**AVIS RELATIF À LA PROTECTION
CONTRE LES EVENTUELS EFFETS NOCIFS ET NUISANCES
PROVOQUÉS PAR LES RAYONNEMENTS NON IONISANTS
GÉNÉRÉS PAR DES ANTENNES ÉMETTRICES STATIONNAIRES**

Commune : HANNUT - Exploitant : TELENET GROUP

Référence exploitant : LG6234J

Rapport n° 1648 / 2025

Figure 1 : Vue en plan des lieux de séjour et des points de contrôle

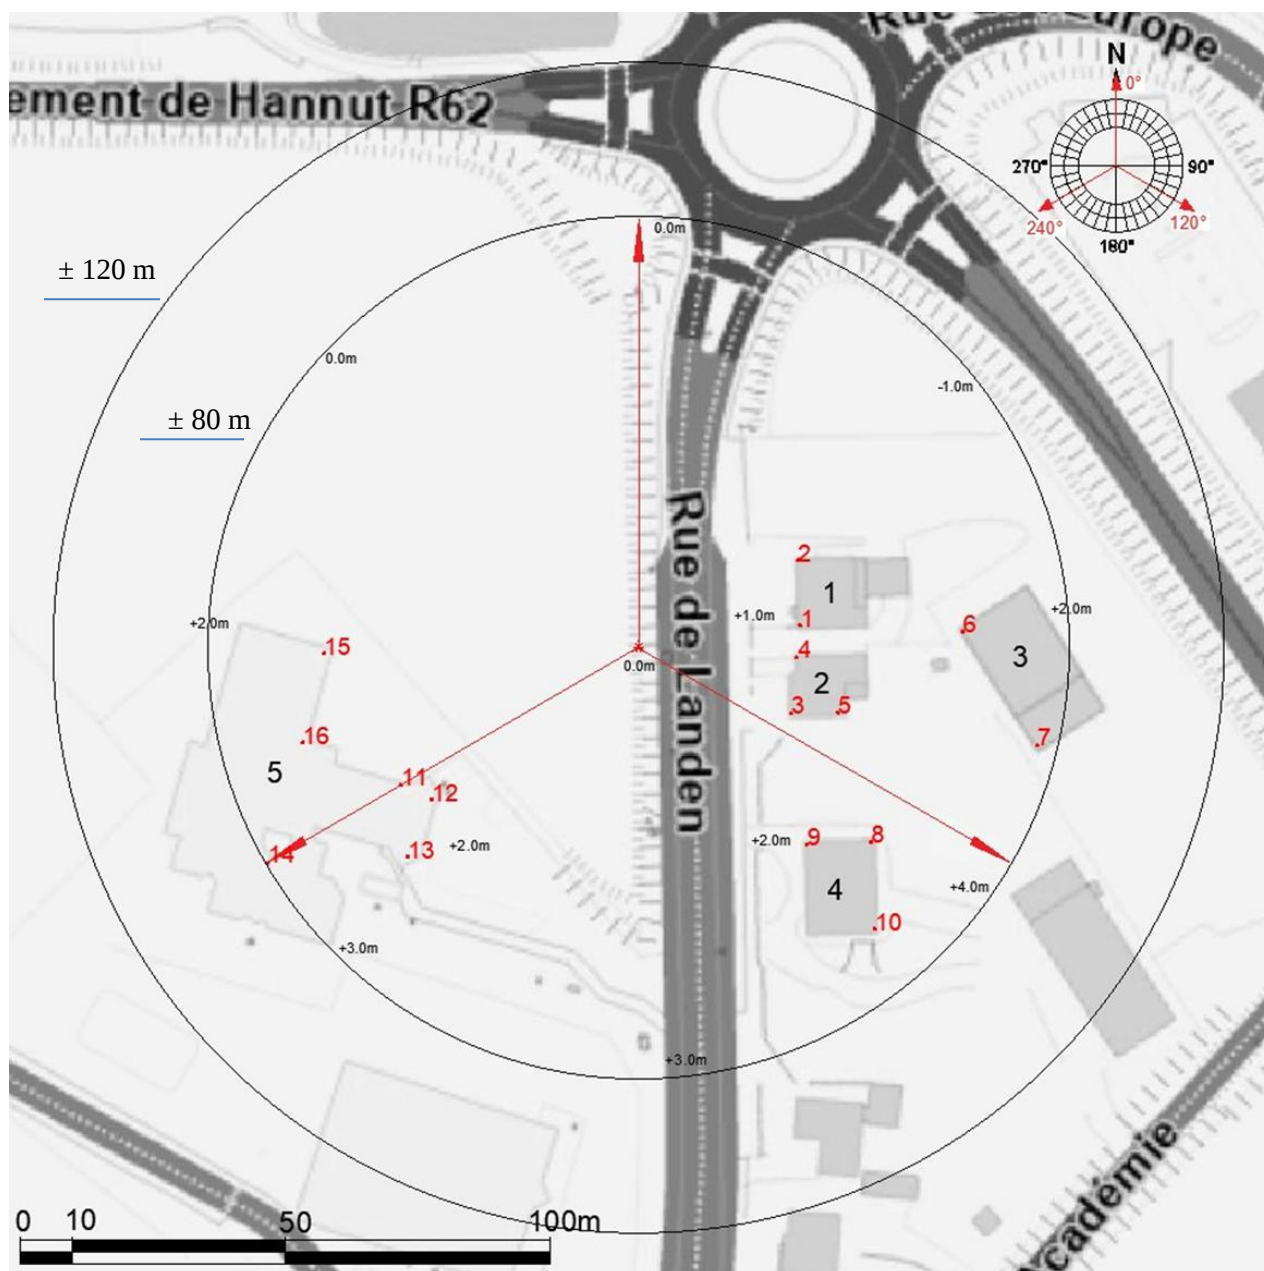
Les fréquences d'émission, la puissance rayonnée par chacune des antennes et leur gain permettent de déterminer le rayon de la zone à analyser. Tout dépassement de la limite par installation est exclu en dehors de cette zone. Le tableau 2 reprend les 35 LS² pour lesquels l'indice d'exposition est le plus élevé. Les différentes colonnes indiquent :

- le numéro du point de contrôle repris sur un des plans de la figure 1;
- le numéro du LS dans lequel se trouve le point de contrôle de la 1^{ère} colonne ;
- l'atténuation d'obstacle prise en compte pour le calcul de l'indice d'exposition dans le LS ;
- le résultat du calcul de l'indice d'exposition.

N° point de contrôle	LS	Atténuation (dB)	Indice d'exposition relatif à la limite par installation IE_i
16	5	3,0	0,679
10	4	3,0	0,636
7	3	3,0	0,623
14	5	3,0	0,592
13	5	3,0	0,536
8	4	3,0	0,480
15	5	3,0	0,416
6	3	3,0	0,393
11	5	3,0	0,241
12	5	3,0	0,128
9	4	3,0	0,125
5	2	3,0	0,100
3	2	3,0	0,068
4	2	3,0	0,054
1	1	3,0	0,031
2	1	3,0	0,022

En ce qui concerne les antennes de l'installation mentionnées dans le tableau 1, la distance maximale à laquelle la limite pourrait être atteinte, à l'extérieur, est égale à 91,1 m. S'il n'y a pas de LS à une distance inférieure, les antennes respectent forcément la limite d'immission.

Dans le cas des LS situés à l'intérieur des bâtiments, une atténuation d'obstacle est prise en compte et il en résulte que la distance maximale à laquelle la limite pourrait être atteinte se réduit à 64,6 m.

Les résultats de l'évaluation décrite au paragraphe 4 indiquent que les antennes émettrices stationnaires de l'installation faisant l'objet du présent avis ne produisent pas, dans un lieu de séjour, un rayonnement électromagnétique maximum supérieur aux limites fixées à l'article 4 du décret.

En conclusion, les antennes émettrices stationnaires faisant partie de l'installation référencée dans le paragraphe 2 et dont les caractéristiques techniques sont résumées dans le tableau 1 **respectent les limites d'immission** fixées à l'article 4 du décret du 8 décembre 2022 (M.B. du 16.12.2022) modifiant le décret du 3 avril 2009 relatif à la protection contre les éventuels effets nocifs et nuisances provoqués par les rayonnements non ionisants générés par des antennes émettrices stationnaires.
